Baggersee – Erweiterungsplanung 2017

Volumenberechnungen

Auf Basis der PPP des Büro Corbe
vom 14.09.2017

Plan von Büro Wald- Corbe- PPP v. 14.09.2017

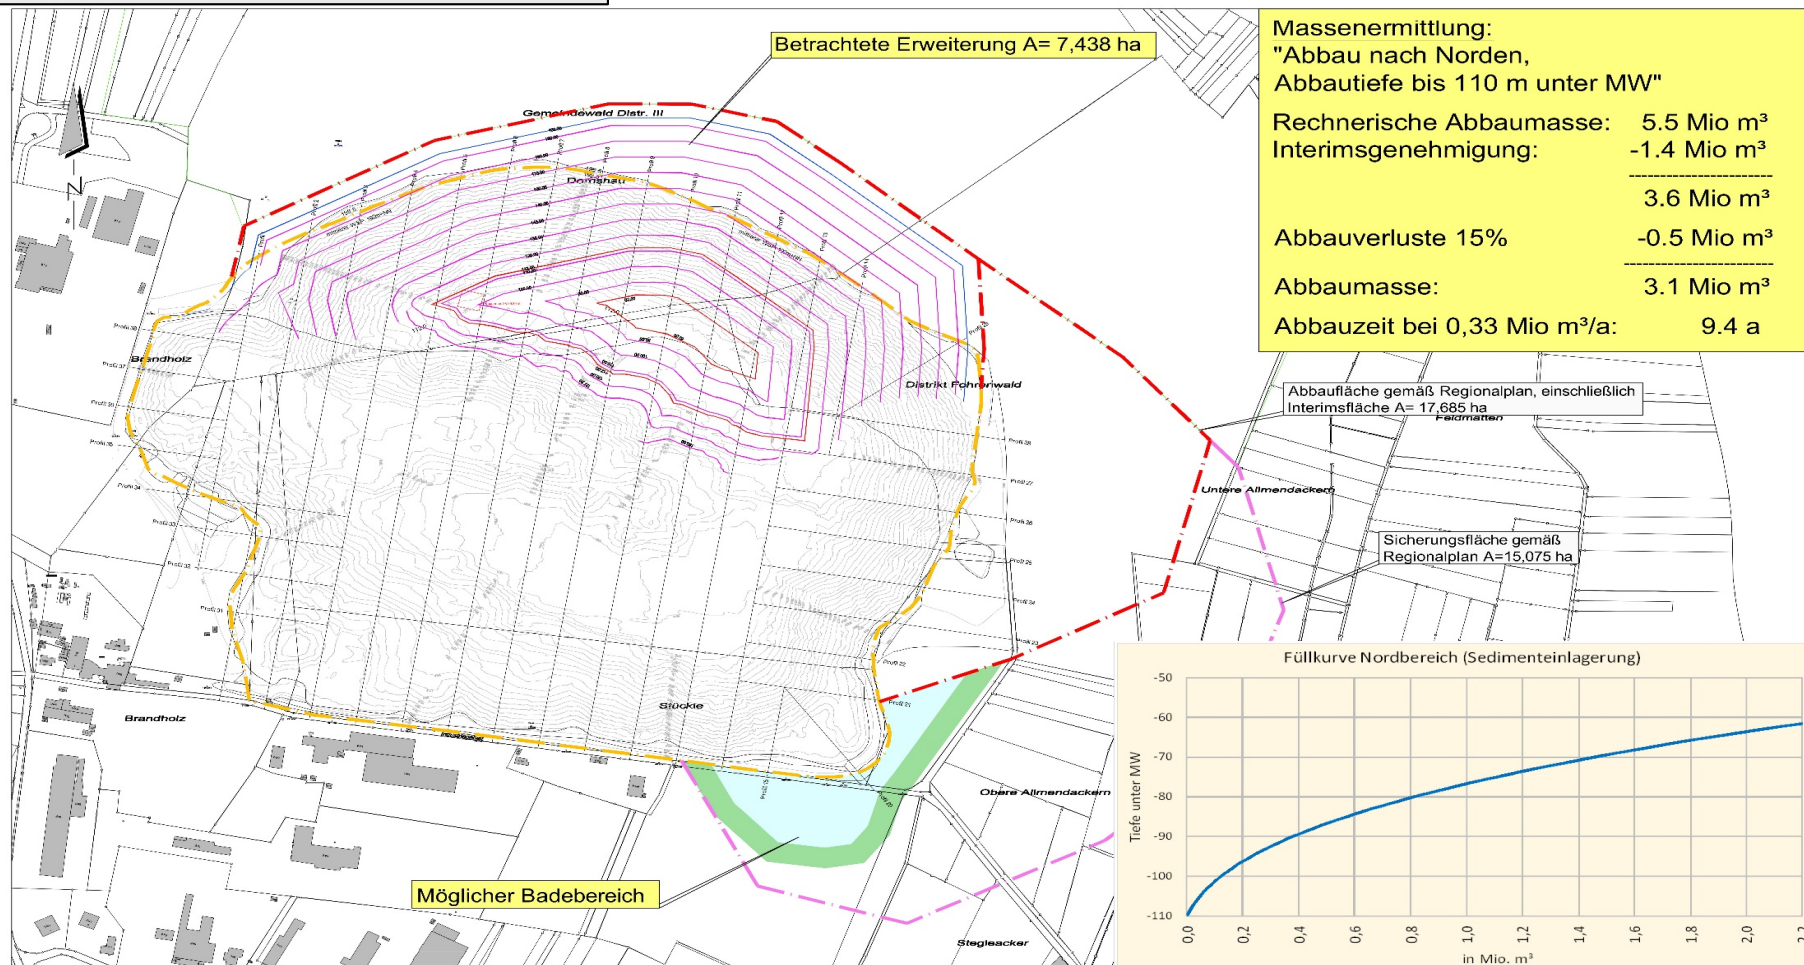
Achtung: Rechenfehler

Zahlen des Büro Corbe als Basis

Gesamtabbau lt Büro Corbe auf Nordseite bis 110 m Tiefe - 5,5 Mio cbm

Abbauverluste auf Nordseite werden bestritten

Die Entnahmemenge aufgrund der Seevermessung beinhaltet
immer auch nicht verwertbares Material !

Volumen incl. Interimsfläche!

Zusatzvolumen durch Verzicht auf flache Neigung 5 : 1 am Rand ca. 1,0 Mio cbm
(diese flache Neigung ist bei Berechnung Corbe angenommen)

Zusatzvolumen durch Erweiterung der Fläche ins Nat.sch.gebiet 25 m - ca. 2,0 Mio cbm

Ergebnis : Abbau nach Norden bis 25 m ins Nat.sch.gebiet und Verzicht auf „steile „
Böschungen 5:1 bringt eine Gesamtabbauvolumen von

ca. 8,5 Mio cbm

und das ohne die Notwendigkeit einer Sedimentumlagerung
